ADENDUM #3

A las compañías que retiraron las Bases de Licitación Pública Nacional **LPN-MPC-GT-21-2024 "PUENTE BOTIJA, LA UVA, PUERTO CORTÉS, CORTÉS, HONDURAS"**, se les a conocer lo siguiente:

Detalle de interconexión de ductos

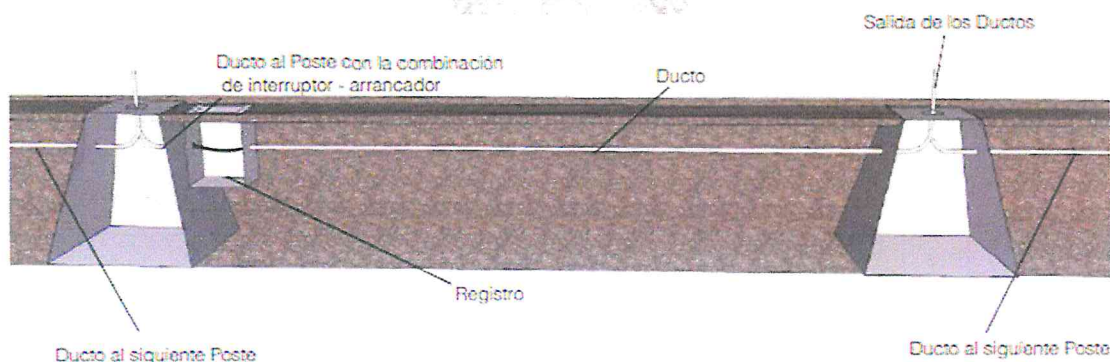
15. Favor confirmar que trabajos eléctricos debemos considerar, tipo de poste, tipo de lámparas. ¿Así como el punto de conexión eléctrica o será iluminación solar?
R/= Serán un total de 22 postes, se adjunta plano eléctrico

- ✓ Lámpara LED con su banco de batería y Panel individual de capacidad no menor de 130W, panel solar, batería o arreglo de banco de suministro individual de 12Horas, cargador y regulador de voltaje incorporado compatible para banco-Panel- lámpara, todo categoría IP66 la lámpara puede ser de carcasa metálica o carcasa de fibra con protección UV, protección a la corrosión por salinidad, debe de cumplir IK08 [5 J resistente al vandalismo] ,.

- ✓ Reflector LED con su banco de batería y Panel individual de capacidad no menor de 100W, panel solar, batería o arreglo de banco de suministro individual de 12Horas, cargador y regulador de voltaje incorporado compatible para banco-Panel- lámpara, todo categoría IP66 la lámpara puede ser de carcasa metálica o carcasa de fibra con protección UV, protección a la corrosión por salinidad.

- ✓ Sistema puesta a tierra , se aterrizará todas las estructuras metálicas del puente para evitar daños a la infraestructura, por medio de 4 puntos de aterrizaje seccionando el puente , los polos de aterrizajes se conectarán con soldadura exotérmica a las varillas coperweld o de cobre de 7pies y cableado de calibre #2cobre , la conexión de estructuras al punto principal se realizará por medio de cable #12 THHN color verde y conexión de remache por conector de cable 2 a 12
